AMÉNAGEMENT DES BASSINS B+ ET NORD-OUEST

ÉTUDE D'IMPACT SUR L'ENVIRONNEMENT

2^e Série de réponses aux questions et commentaires

Projet d'aménagement de nouveaux bassins d'eau de procédé et de sédimentation à la mine de Mont-Wright à Fermont

UTM, Fuseau 19, NAD83

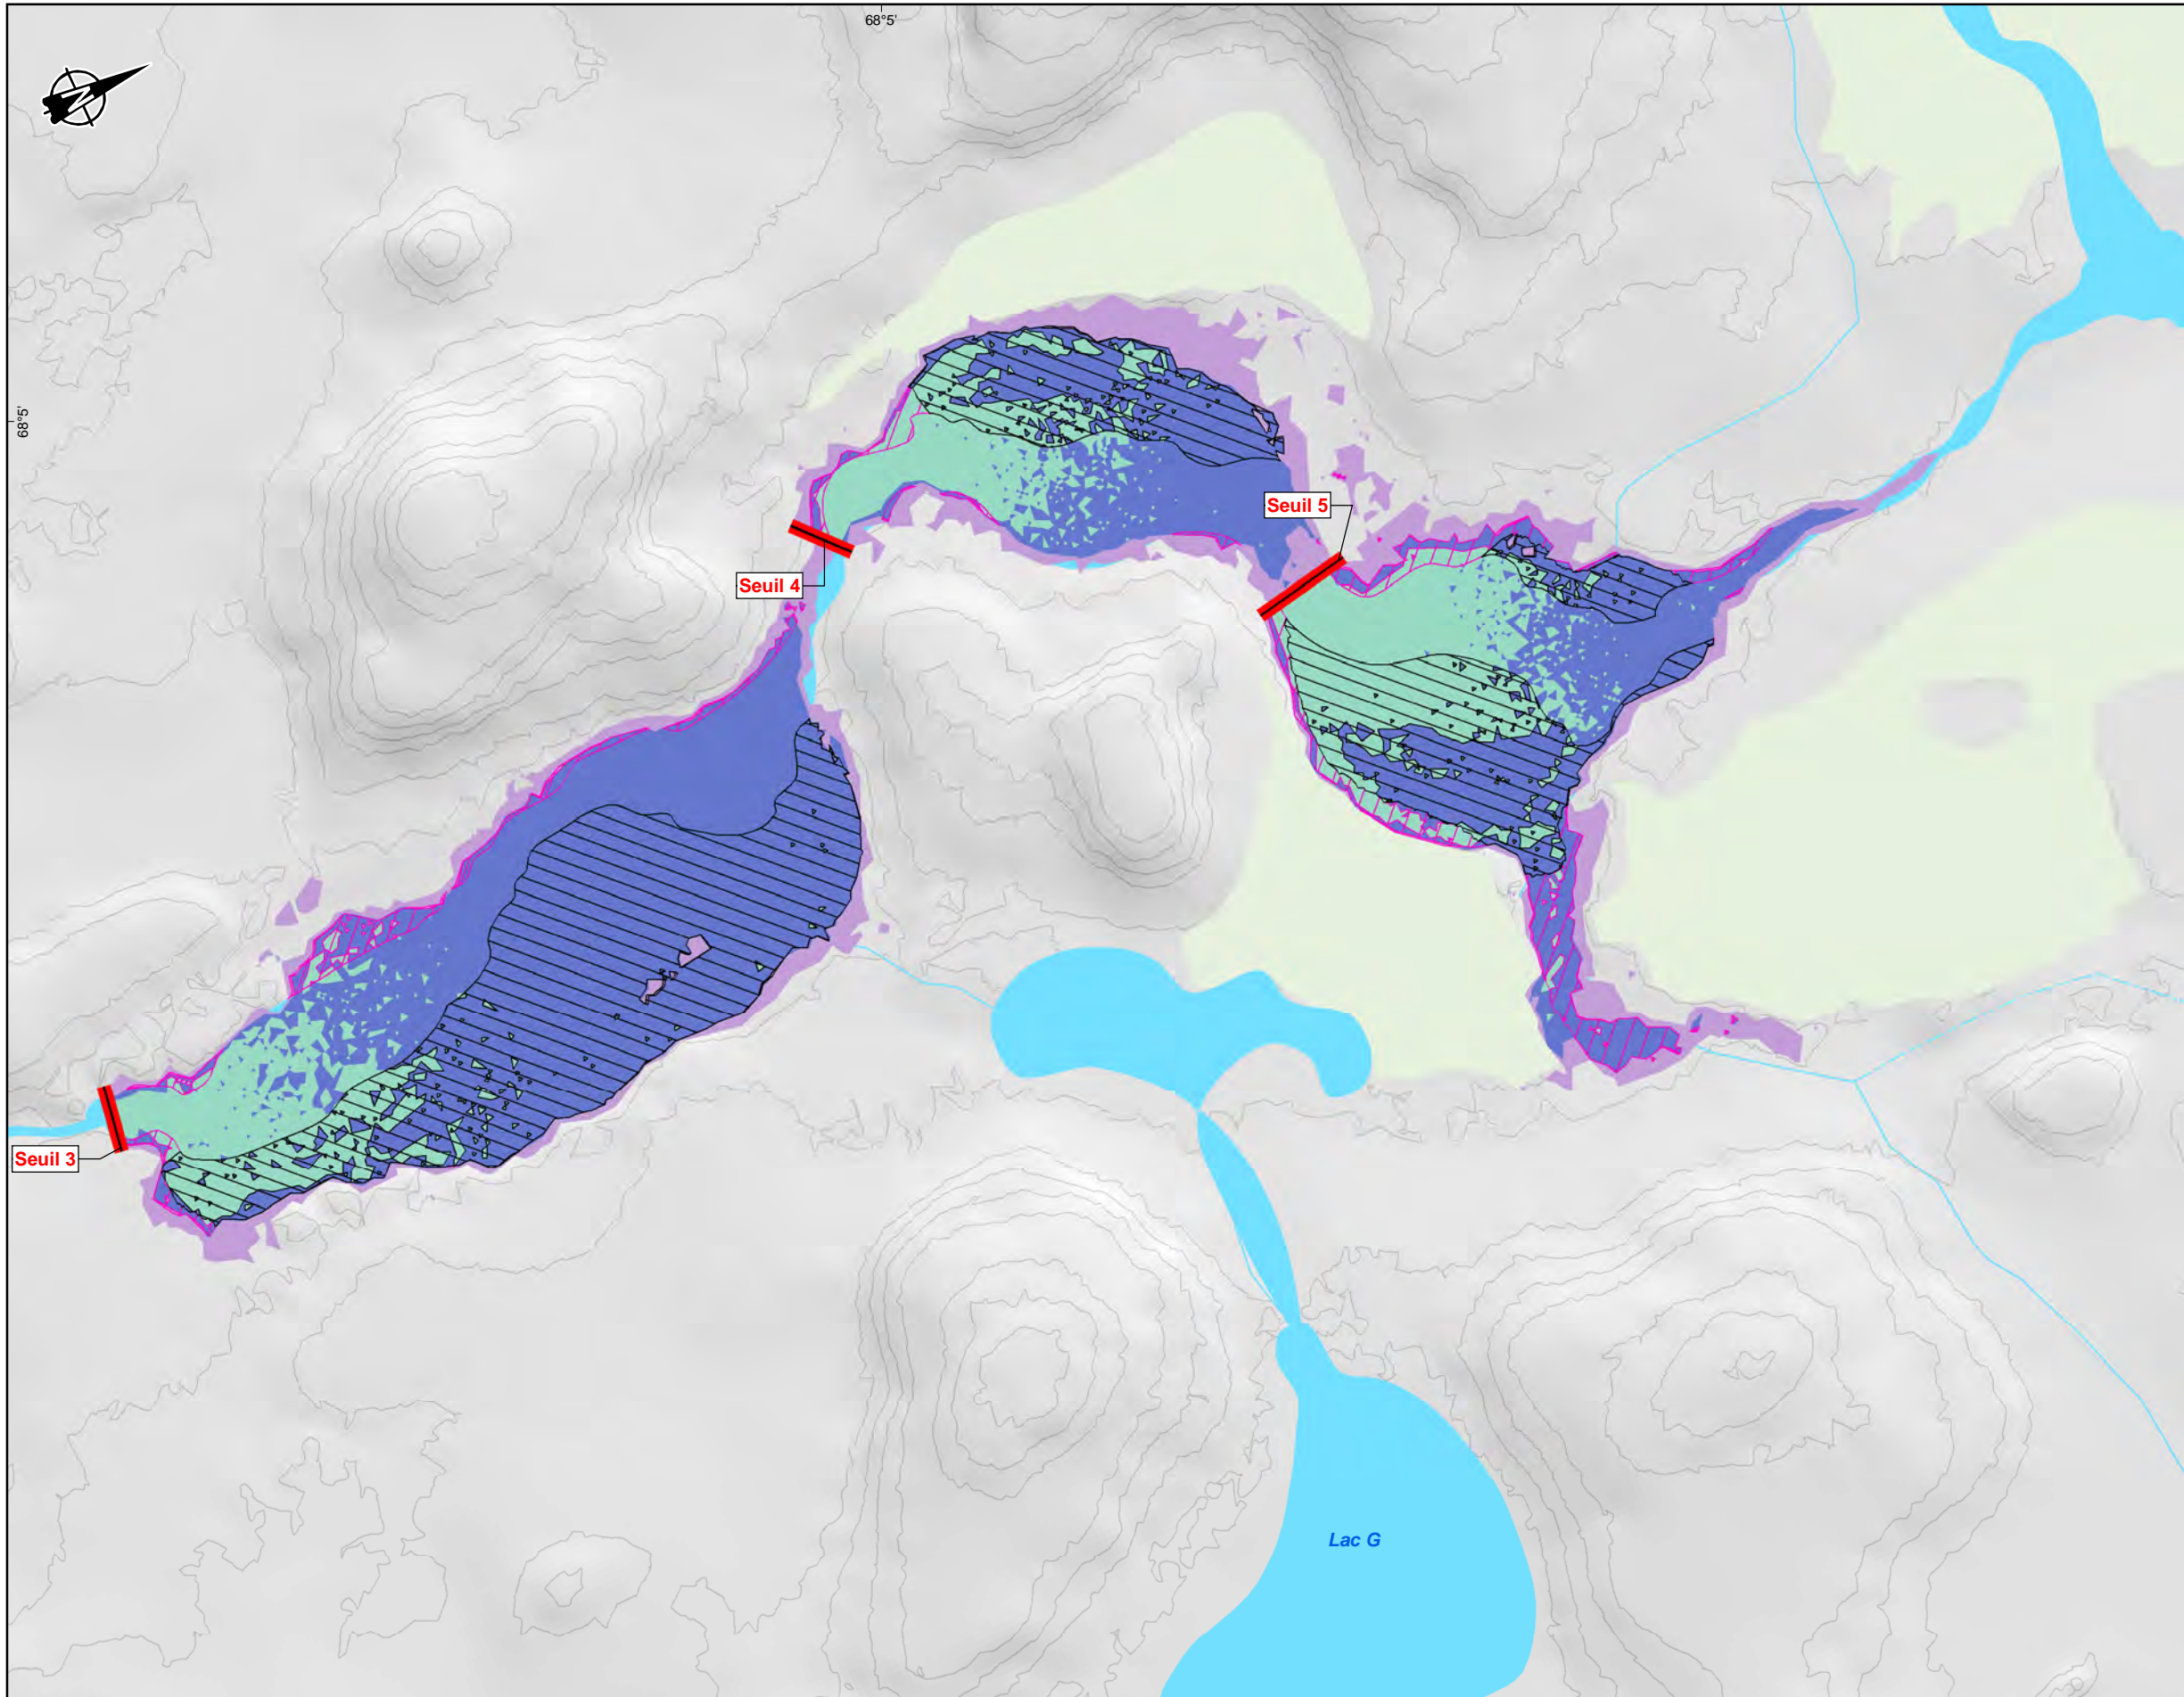
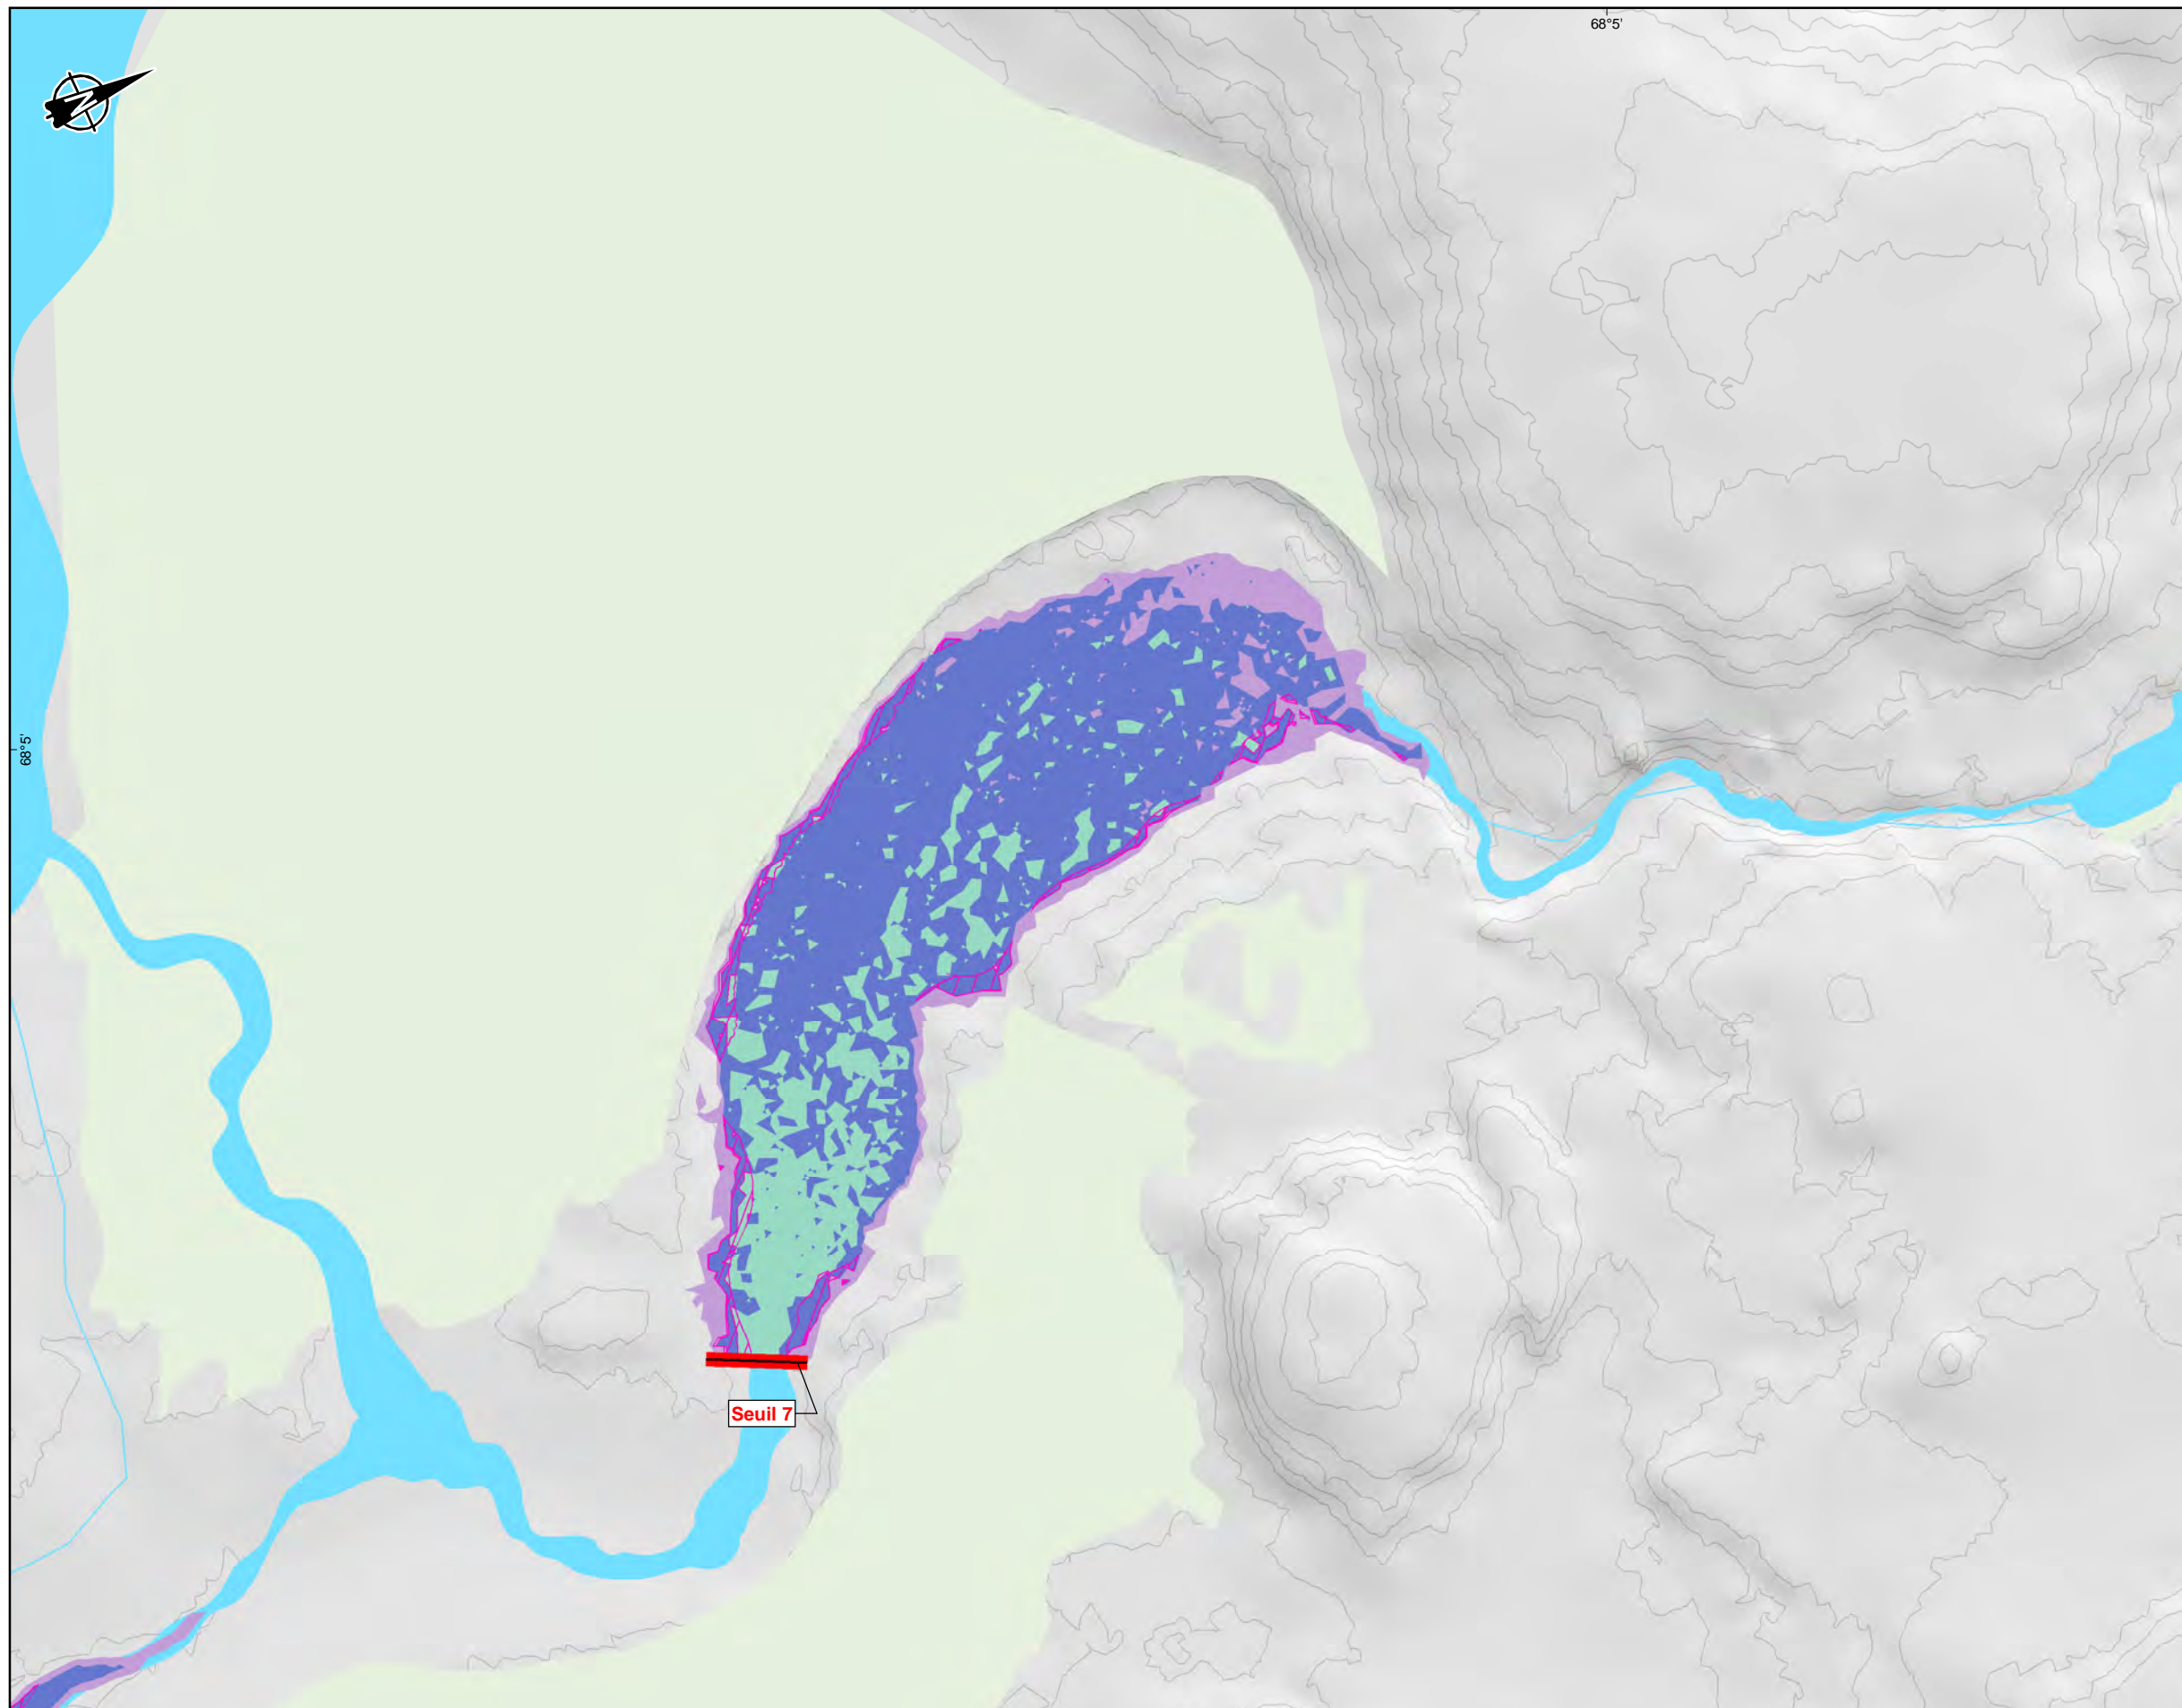
Des cartes superposant ces superficies pour les deux sites, de même que les travaux planifiés doivent accompagner ce tableau.
